## 川内原子力発電所 1号機

設計及び工事計画認可申請書

補足説明資料

【廃棄物搬出設備設置工事】

第4-1-8図 処理棟の雑固体廃棄物及び搬出棟のアスファルト固化体からのスカイシャイン線量計算形状図 (1/2)

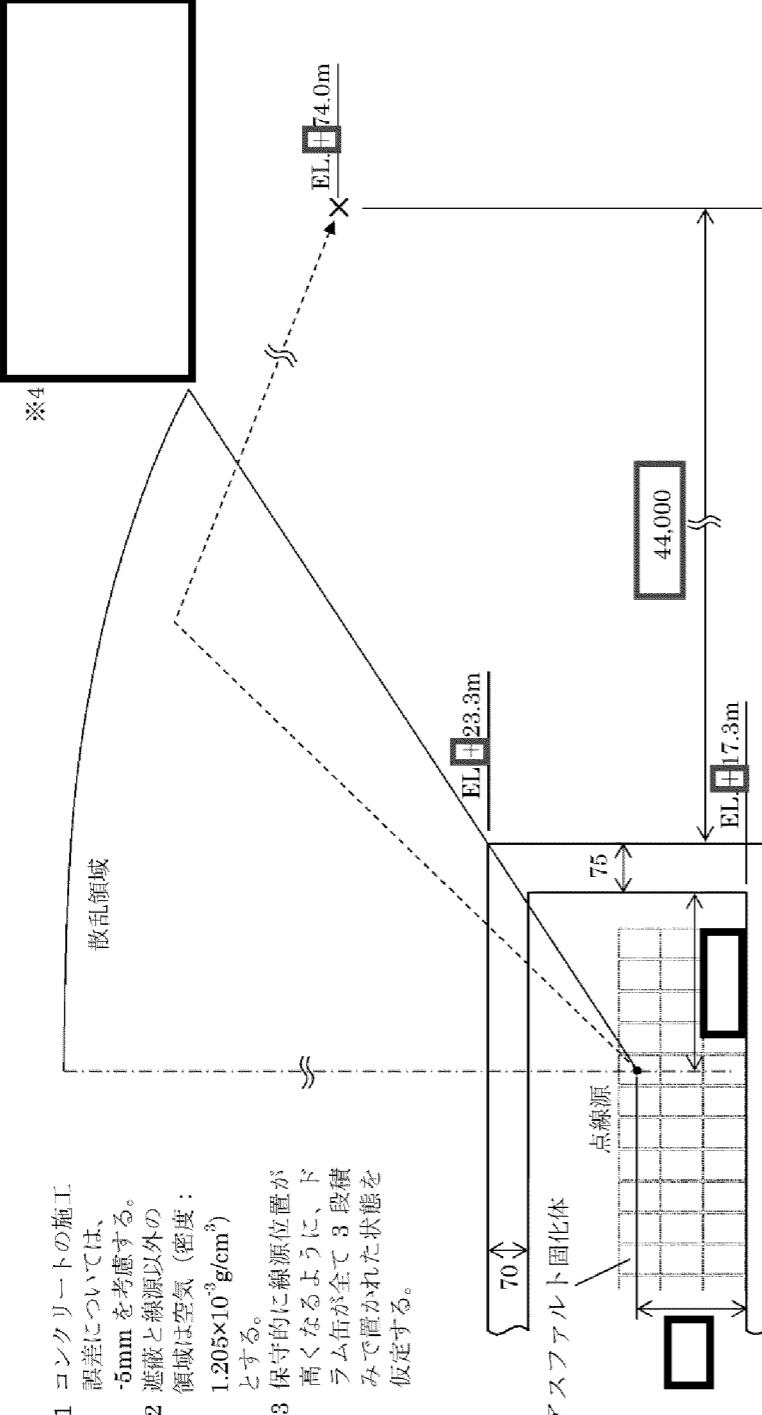
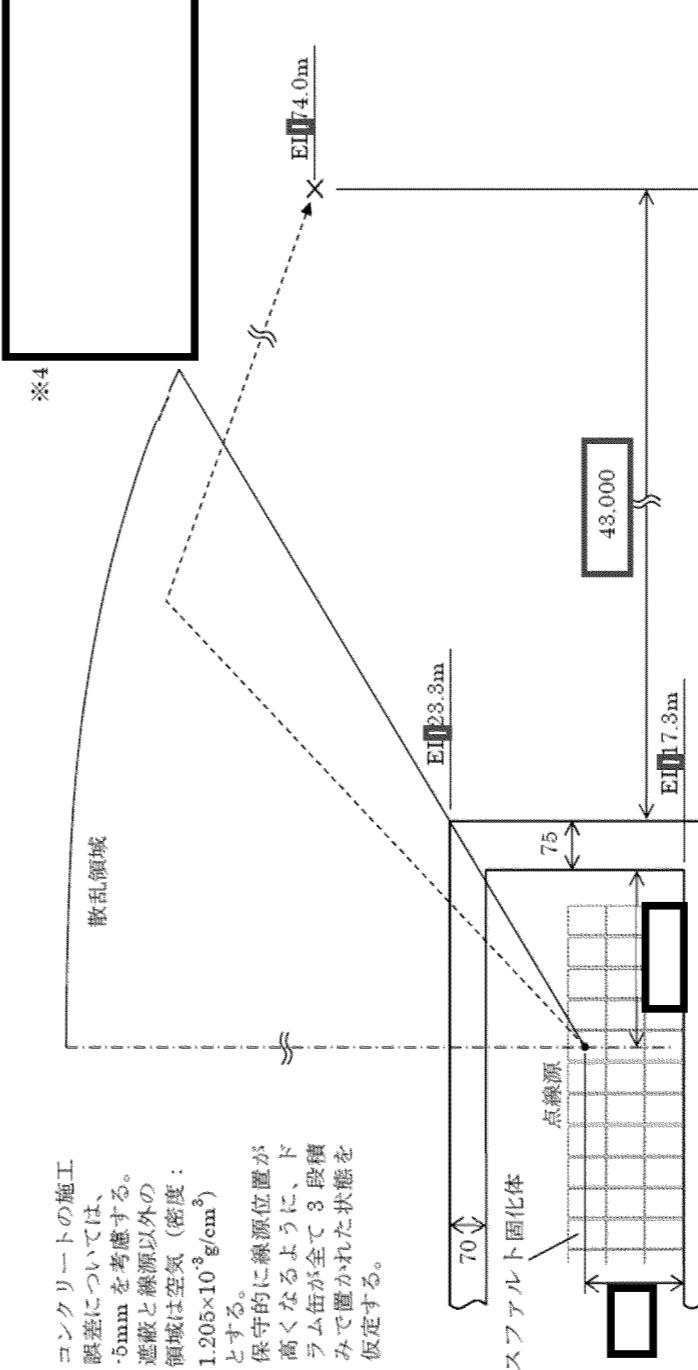
補正前	補正後	備考
<p>※1 コンクリートの施工誤差については、 +5mmを考慮する。 ※2 遮蔽と線源以外の領域は空気(密度： <math>1.205 \times 10^{-3} \text{g/cm}^3</math>) とする。</p> <p>※3 散乱領域</p> <p>【処理棟 5階】</p>	<p>※1 コンクリートの施工誤差については、 +5mmを考慮する。 ※2 遮蔽と線源以外の領域は空気(密度： <math>1.205 \times 10^{-3} \text{g/cm}^3</math>) とする。</p> <p>※3 散乱領域</p> <p>【処理棟 5階】</p>	<p>建屋位置変更</p>

川内原子力発電所第1号機 設計及び工事計画認可申請書の一部補正 補正前後比較表  
【第3-1図 安全避難通路を明示した図面 廃棄物搬出建屋(EL.17.3m、EL21.3m)】

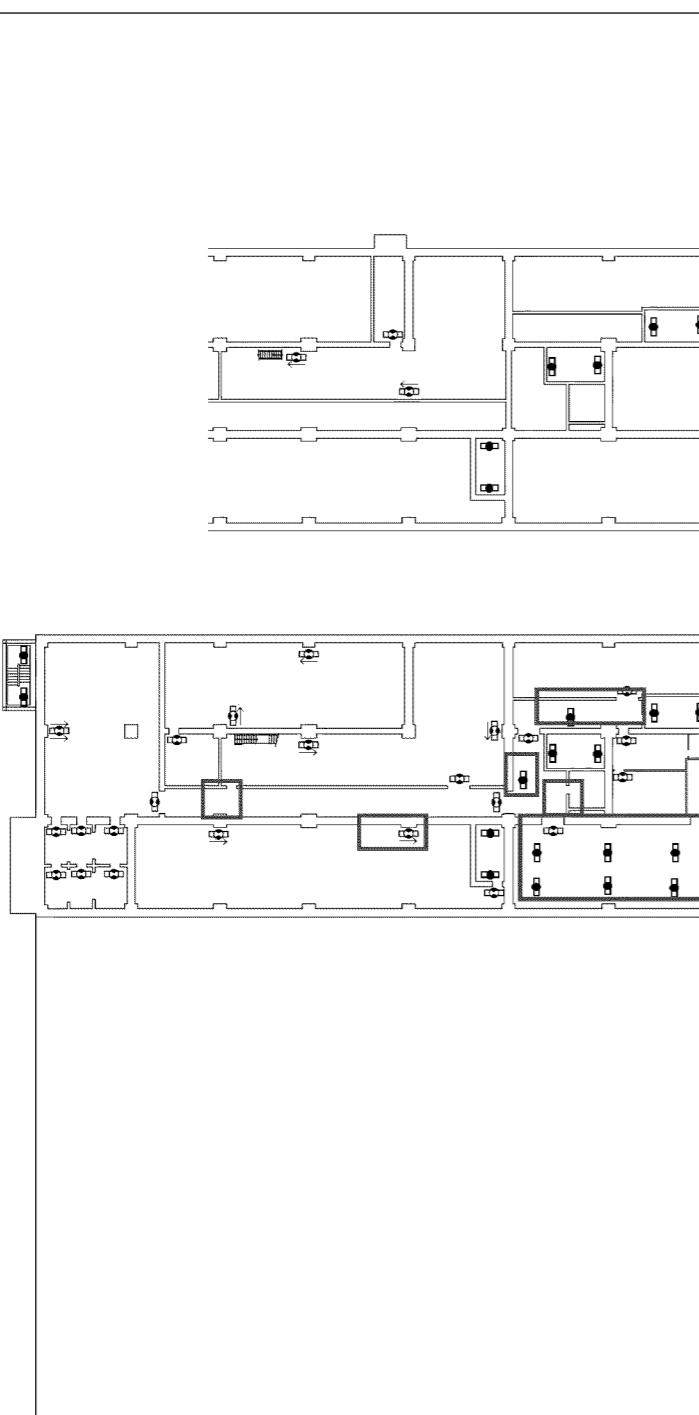
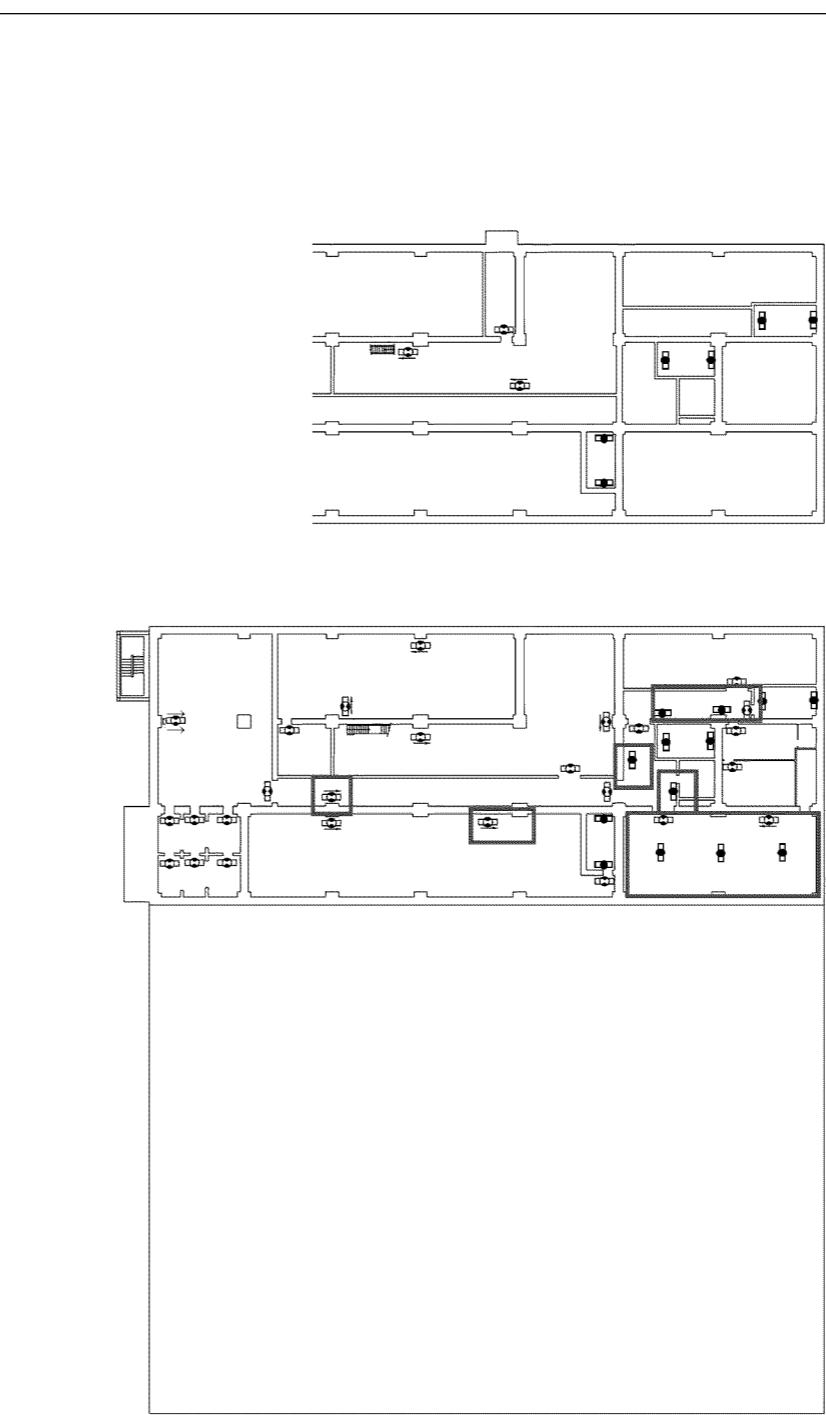
廃棄物搬出建屋内に設置する非常灯・誘導灯について、設計方針には変更ないが、資材等を含む配置検討の進捗を踏まえた非常灯設置数・位置の改善、建築確認申請時の折衝結果を踏まえた誘導灯設置数・位置の変更により、配置計画を見直した。

補正前	補正後	備考
<p>廃棄物搬出建屋 EL.17.3m</p> <p>凡例</p> <ul style="list-style-type: none"> <li>■ 逃難口誘導灯</li> <li>□ 避難通路誘導灯</li> <li>● 非常灯</li> </ul> <p>※ 逃難口誘導灯、避難通路誘導灯及び非常灯の取り扱いを関係法令に基づき改善する。</p>	<p>廃棄物搬出建屋 EL.21.3m</p> <p>凡例</p> <ul style="list-style-type: none"> <li>■ 逃難口誘導灯</li> <li>□ 避難通路誘導灯</li> <li>● 非常灯</li> </ul> <p>※ 安全避難通路を明示した図面</p>	<p>設計進捗に伴う変更 (非常灯、誘導灯位置変更)</p>

川内原子力発電所第1号機 設計及び工事計画認可申請書の一部補正 補正前後比較表  
【第3-2図 安全避難通路を明示した図面 廃棄物搬出建屋(EL.24.8m、EL29.3m)】

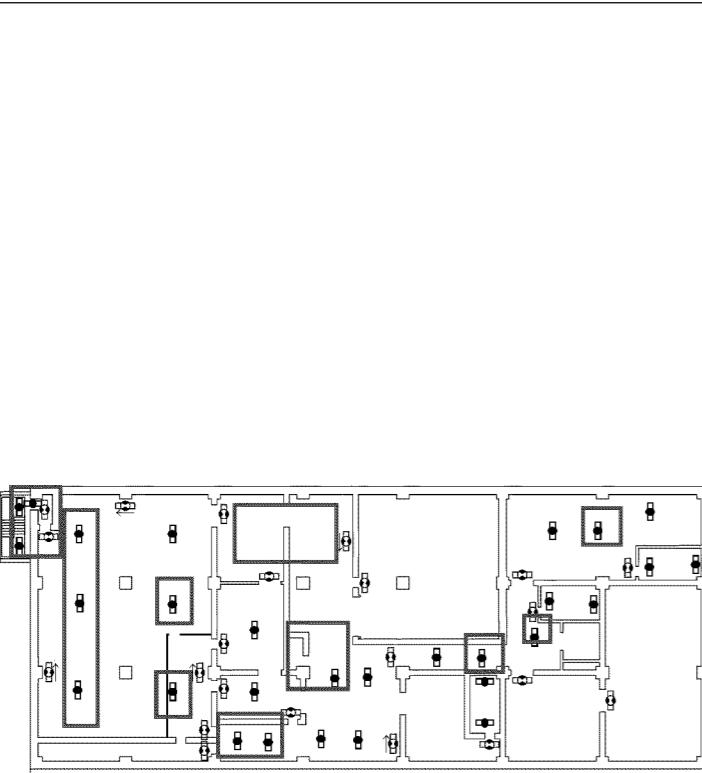
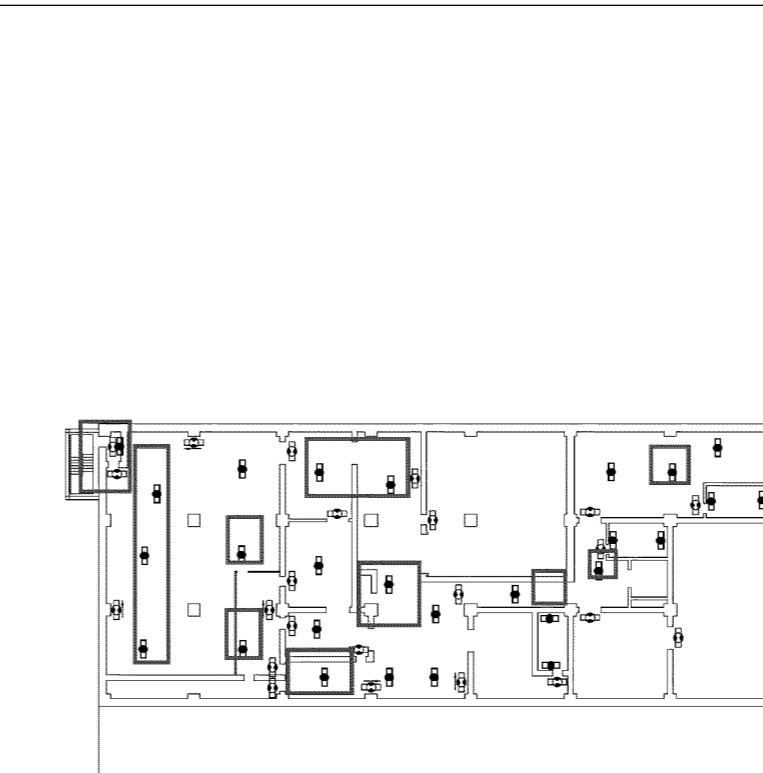
補 正 前	補 正 後	備 考
 <p>廃棄物搬出建屋 EL.24.8m</p> <p>凡例  <span style="color:red;">◆</span> 避難口誘導灯  <span style="color:blue;">◆</span> 避難通路誘導灯  <span style="color:green;">◆</span> 非常灯</p> <p>※ 避難口誘導灯、避難通路誘導灯及び非常灯の取付箇所及び数量は 関係法令に基づく手書きにより適宜改善を図る。</p> <p>廃棄物搬出建屋 EL.29.3m</p> <p>設計及び工事計画認可申請 第3-2図    川内原子力発電所第1号機    安全避難通路を明示した図面    廃棄物搬出建屋(EL.24.8m、EL.29.3m)    九州電力株式会社</p>	 <p>廃棄物搬出建屋 EL.29.3m</p> <p>設計及び工事計画認可申請 第3-2図    川内原子力発電所第1号機    安全避難通路を明示した図面    廃棄物搬出建屋(EL.24.8m、EL.29.3m)    九州電力株式会社</p> <p>※ 避難口誘導灯、避難通路誘導灯及び非常灯の取付箇所及び数量は 関係法令に基づく手書きにより適宜改善を図る。</p>	<p>設計進捗に伴う変更 (非常灯、誘導灯位置変更)</p>

川内原子力発電所第1号機 設計及び工事計画認可申請書の一部補正 補正前後比較表  
【第3-3図 安全避難通路を明示した図面 廃棄物搬出建屋(EL.33.8m)】

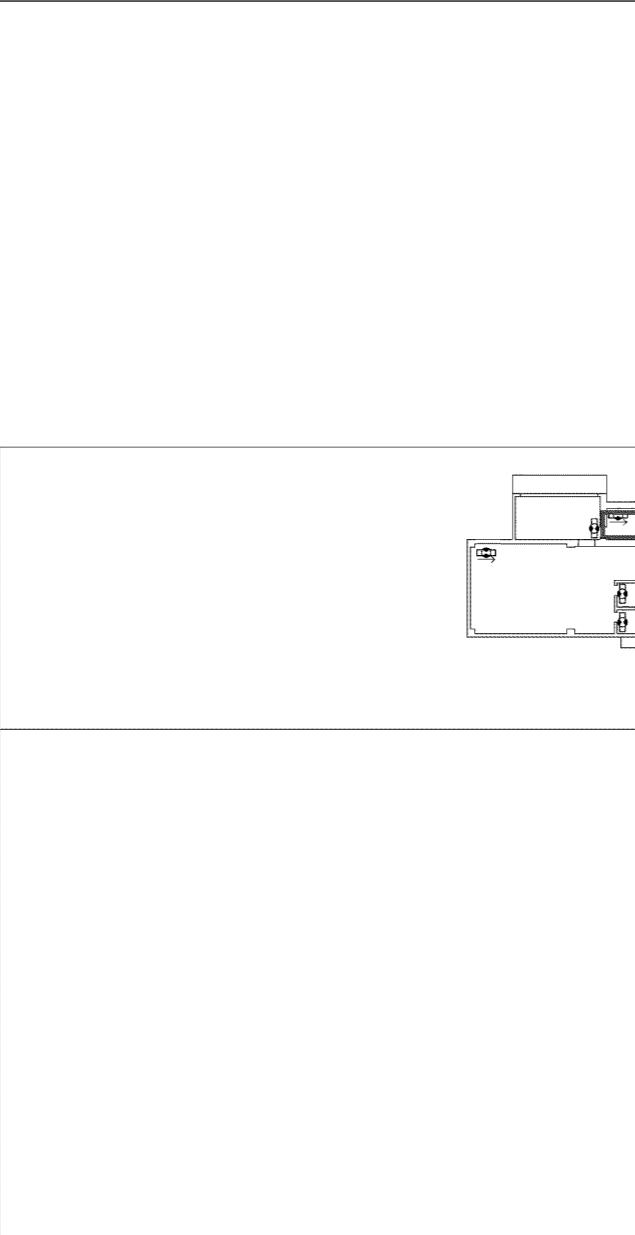
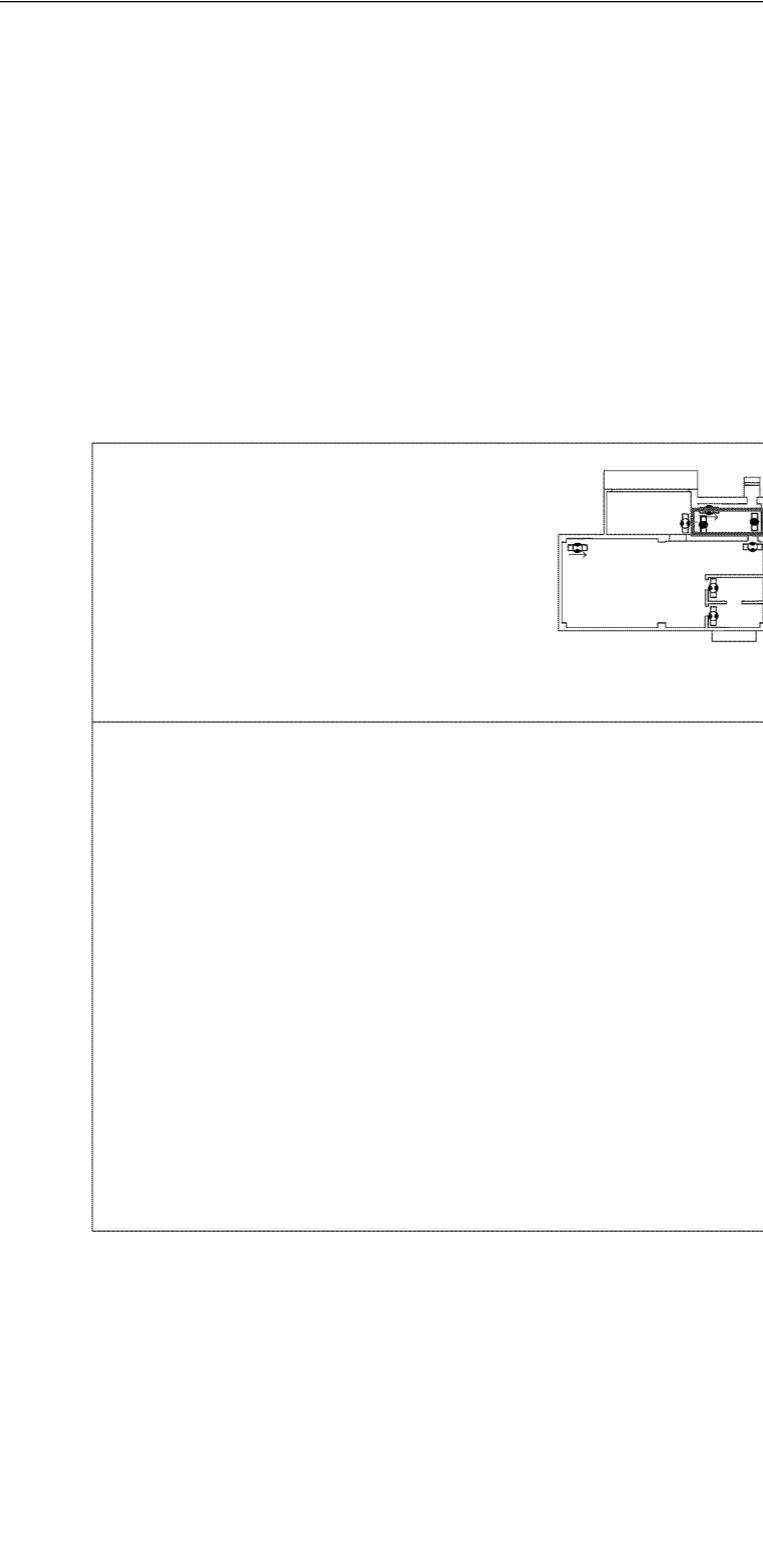
補正前	補正後	備考
 <p>凡例</p> <ul style="list-style-type: none"> <li>■ 避難口誘導灯</li> <li>■ 避難通路誘導灯</li> <li>■ 非常灯</li> </ul> <p>※ 避難口誘導灯、避難通路誘導灯及び非常灯の取付箇所及び数量は 関係法令に基づく手続により適宜改ざんする。</p> <p>廃棄物搬出建屋 EL.33.8m</p> <p>※1,2号機共用 設計及び工事計画認可申請 第3-3図 川内原子力発電所第1号機 安全避難通路を明示した図面 廃棄物搬出建屋(EL.33.8m) 九州電力株式会社</p>	 <p>凡例</p> <ul style="list-style-type: none"> <li>■ 避難口誘導灯</li> <li>■ 避難通路誘導灯</li> <li>■ 非常灯</li> </ul> <p>※ 避難口誘導灯、避難通路誘導灯及び非常灯の取付箇所及び数量は 関係法令に基づく手続により適宜改ざんする。</p> <p>廃棄物搬出建屋 EL.33.8m</p> <p>※1,2号機共用 設計及び工事計画認可申請 第3-3図 川内原子力発電所第1号機 安全避難通路を明示した図面 廃棄物搬出建屋(EL.33.8m) 九州電力株式会社</p>	<p>設計進捗に伴う変更 (非常灯、誘導灯位置変更)</p>

川内原子力発電所第1号機 設計及び工事計画認可申請書の一部補正 補正前後比較表  
【第3-4図 安全避難通路を明示した図面 廃棄物搬出建屋(EL.41.8m)】

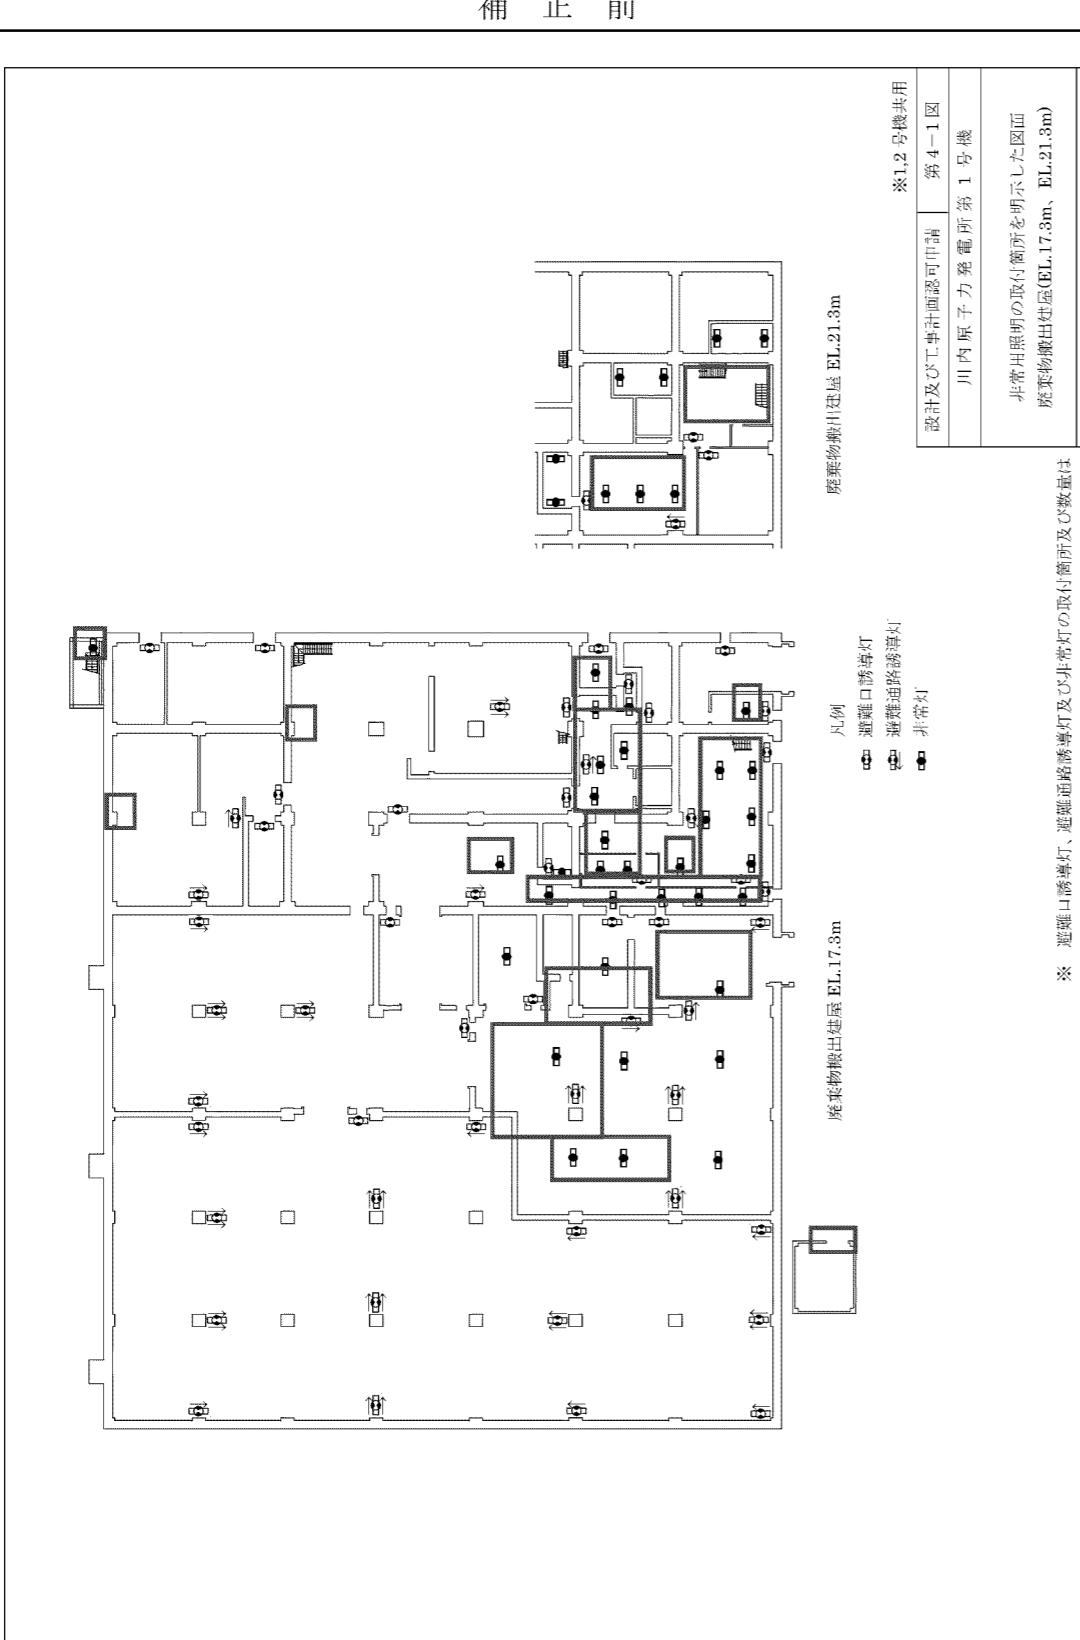
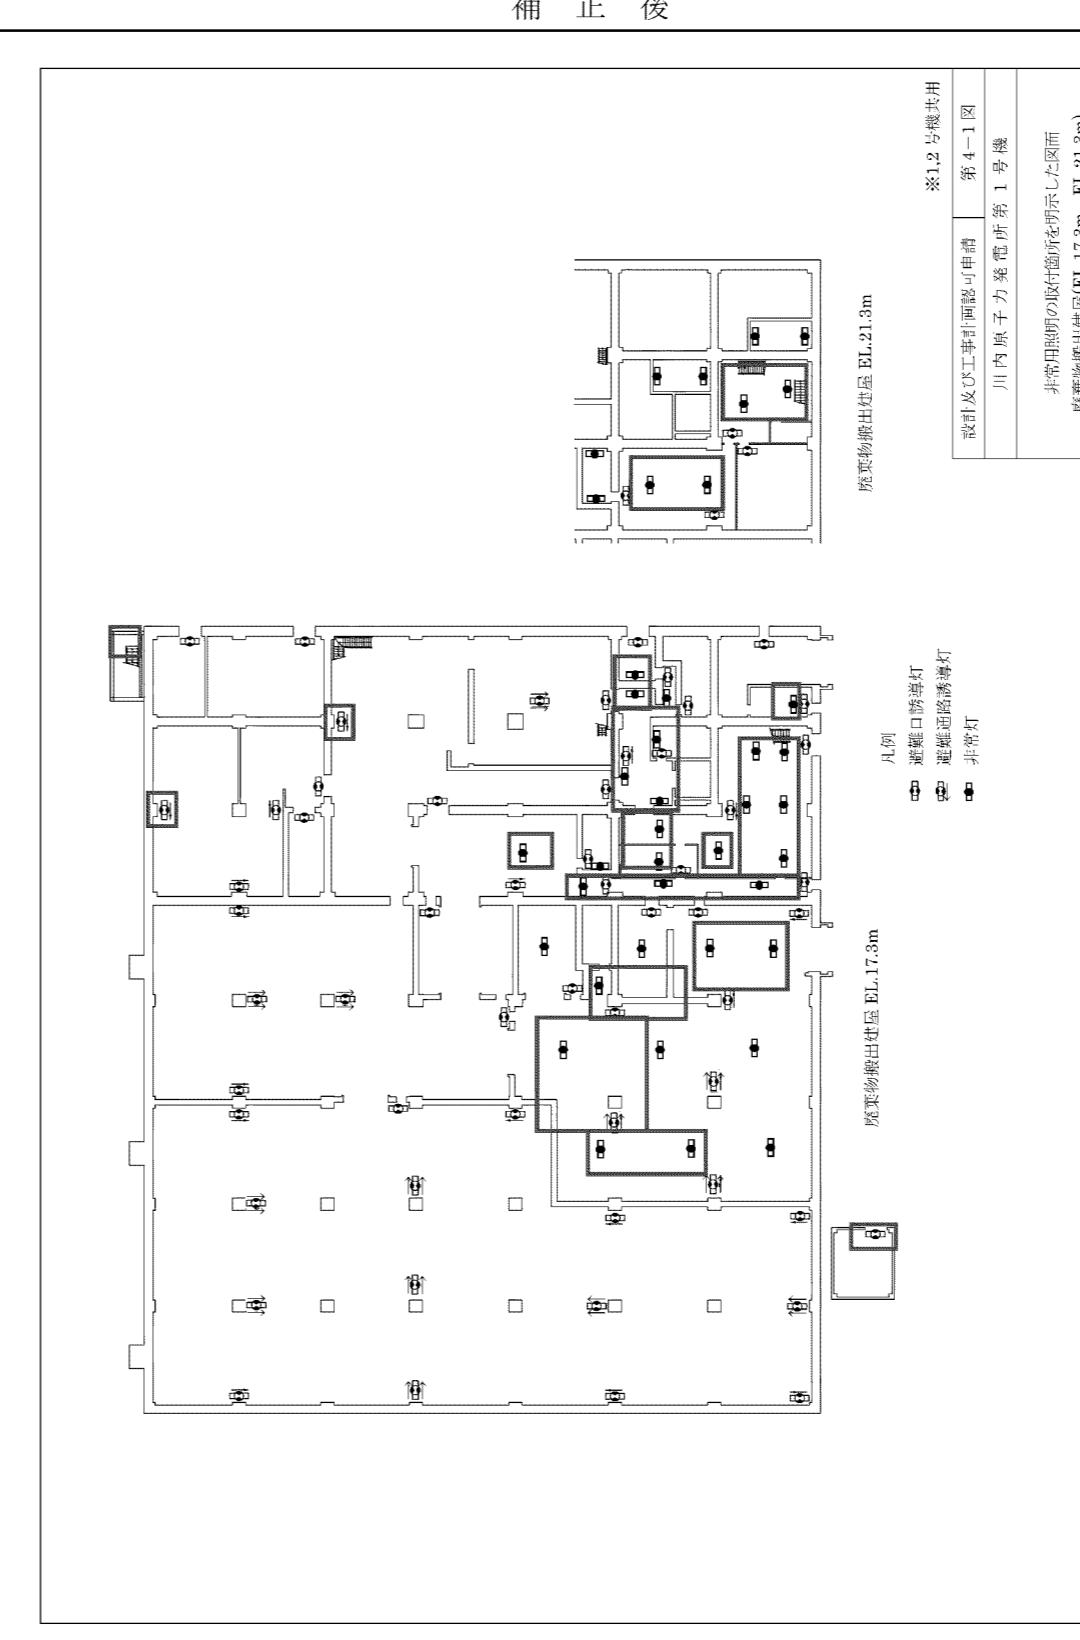
補正前	補正後	備考
 <p>凡例 ● 避難口誘導灯 ● 避難油路誘導灯</p> <p>廃棄物搬出建屋 EL.41.8m</p> <p>※ 避難口誘導灯及び避難油路誘導灯の取付箇所及び数量は 関係法令に基づく手続きにより適宜改善を図る。</p> <p>※1.2号機共用 設計及び工事計画認可申請 第3-4図 川内原子力発電所第1号機 安全避難通路を明示した図面 廃棄物搬出建屋(EL.41.8m) 九州電力株式会社</p>	 <p>凡例 ● 避難口誘導灯 ● 避難油路誘導灯 ■ 非常灯</p> <p>廃棄物搬出建屋 EL.41.8m</p> <p>※ 避難口誘導灯及び避難油路誘導灯の取付箇所及び数量は 関係法令に基づく手続きにより適宜改善を図る。</p> <p>※1.2号機共用 設計及び工事計画認可申請 第3-4図 川内原子力発電所第1号機 安全避難通路を明示した図面 廃棄物搬出建屋(EL.41.8m) 九州電力株式会社</p>	設計進捗に伴う変更 (非常灯、誘導灯位置変更)
